**Европейская экономическая комиссия****Комитет по внутреннему транспорту****Всемирный форум для согласования правил  
в области транспортных средств****Сто восемьдесят шестая сессия**

**Соглашение 1958 года:****Рассмотрение проектов поправок  
к существующим правилам ООН,  
представленных GRE****Предложение по дополнению 2 к поправкам серии 06  
к Правилам № 10 ООН (электромагнитная  
совместимость)****Представлено Рабочей группой по вопросам освещения и световой  
сигнализации\*\*\***

«Рис. 1

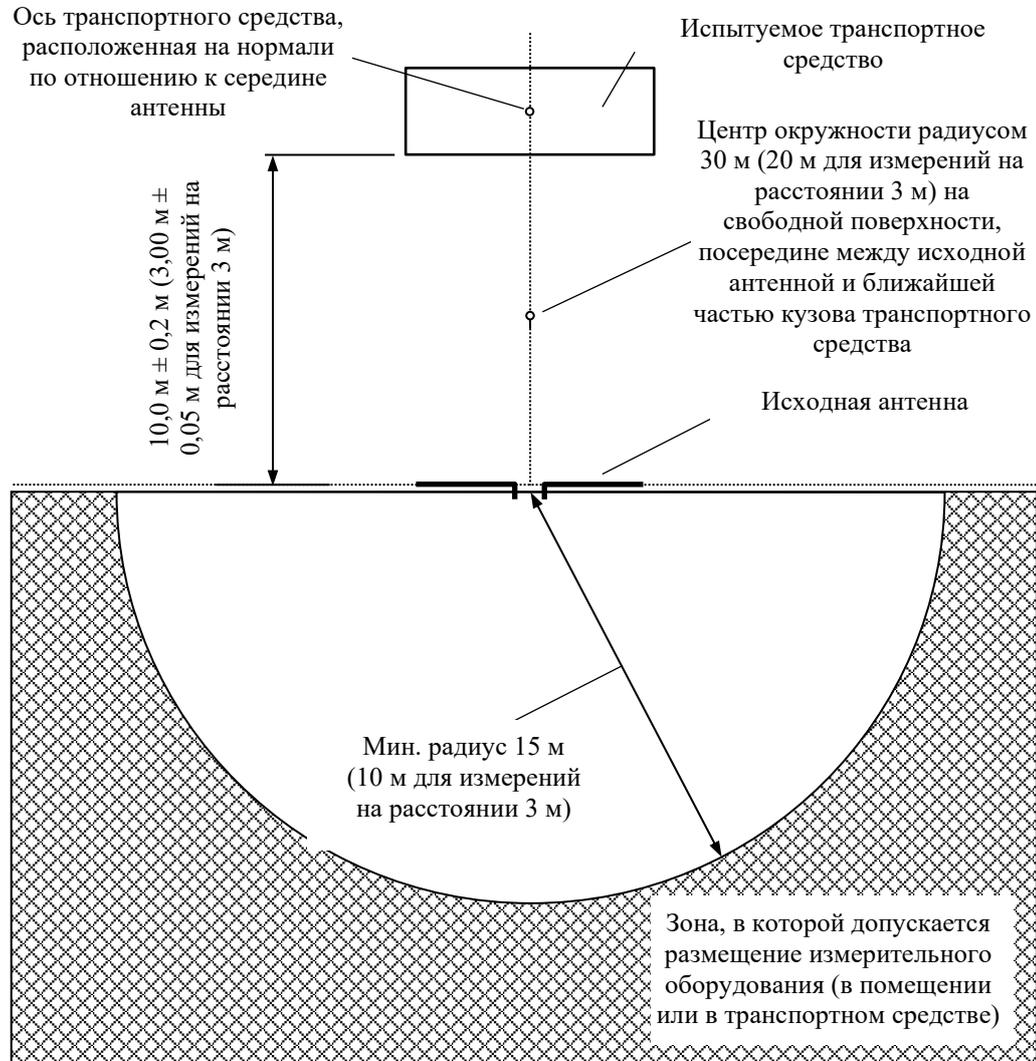
## Приложение 4 — Добавление 1

Рис. 1 изменить следующим образом:

Свободная горизонтальная поверхность, не отражающая электромагнитных волн, границы поверхности определяются эллипсом
